MINNISBLAÐ

Verkefni:	Lykill:	Dagsetning:
Fannborgarreitur	365-002-MIN-003-V03	14.05.2025
Viðtakandi:	Staða:	Sendandi:
Jáverk	Útgefið	EIJ
Efni:		
Minnispunktar um framkvæmdafasa og ráðstafanir

Athugasemdir Kópavogsbæjar vegna Traðarreits vestur og Fannborgar

Sorphirða – Djúpgámar

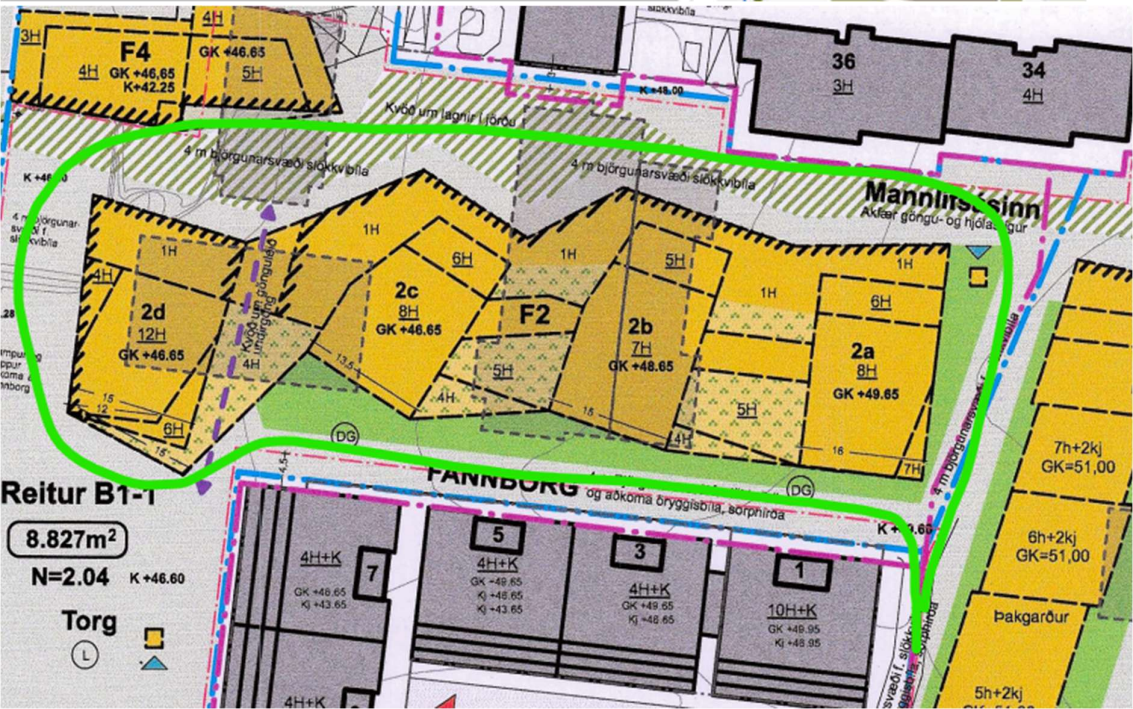
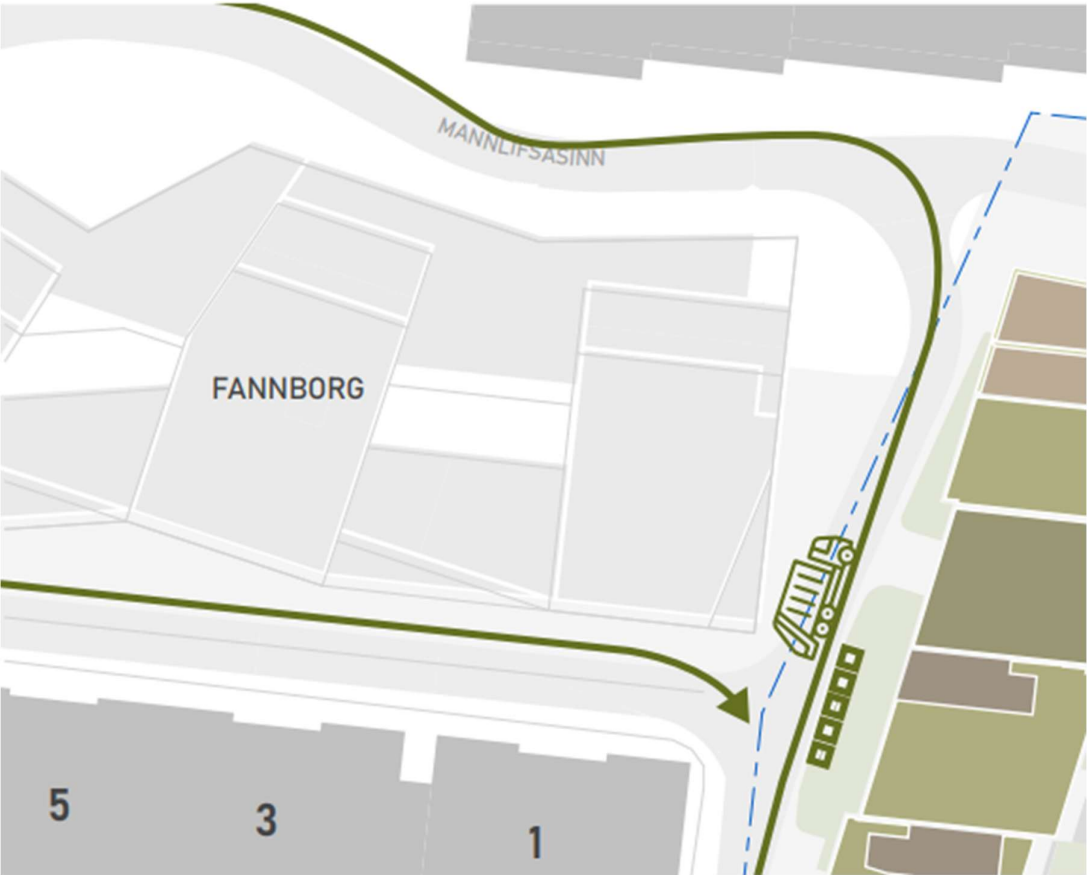
Djúpgámar við Vallartröð verða að vera innan lóðar. Hægt er að útbúa hliðarlóð við aðallóð eins og gert var við Traðarreit austari við Álftröð.

Fyrirkomulag djúpgáma verður að fylgja kröfulýsingu Kópavogsbæjar um djúpgáma

Leita verður til að Kópavogsbæjar til að fá uppgefið nauðsynlegan fjölda gáma fyrir íbúðirnar miðað við fjölda íbúða og úrgangsflokka. Sjá fjöldi sem tilgreindur er á teikningum endurspeglar ekki raunverulega þörf miðað við tæmingu á tveggja vikna fresti.

Tryggja þarf að bílakjallari hafi nægan burð til að þola að sorphirðubílar geti ekið að djúpgámum og snúið við á auðveldan hátt án þess að öryggi vegfarenda sé teflt í hættu. Sorphirðubílar þurfa að hafa nóg pláss til til að snúa við án þess að hætta sé á að þeir skemmi götugögn eða annað sem þar kann að vera. Þetta gildir sérstaklega við Fannborg.
